改善箇所説明図

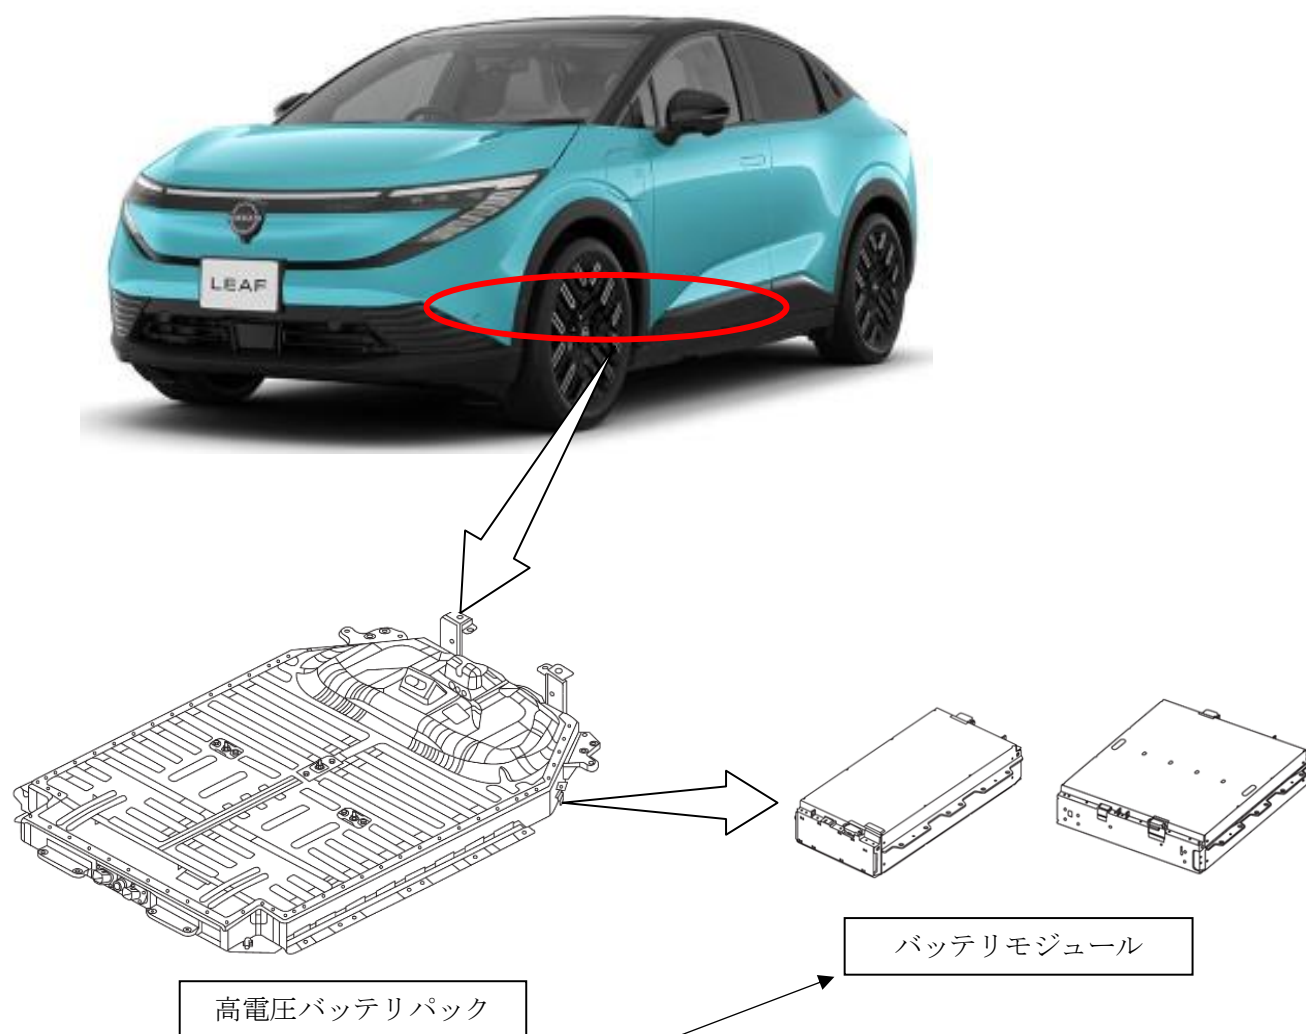
基準不適合発生箇所

高電圧バッテリーパック内のモジュールにおいて、セルに使用される電極板の製造工程が不適切なため、工程内で発生した電極板の破片が付着したものがある。
そのため、バッテリーの充電の繰り返しにより、モジュール内部で短絡が発生し、バッテリー異常の警告が表示される場合があり、最悪の場合、バッテリーが異常発熱し、火災に至るおそれがある。

改善の内容

全車両バッテリーパックまたはモジュールを良品に交換する。
部品準備が整うまでの間は、車両をお預かりし、部品準備が整いしだい部品を交換する。

識別：銀色のシールをモデルナンバープレートの右横に貼り付ける。
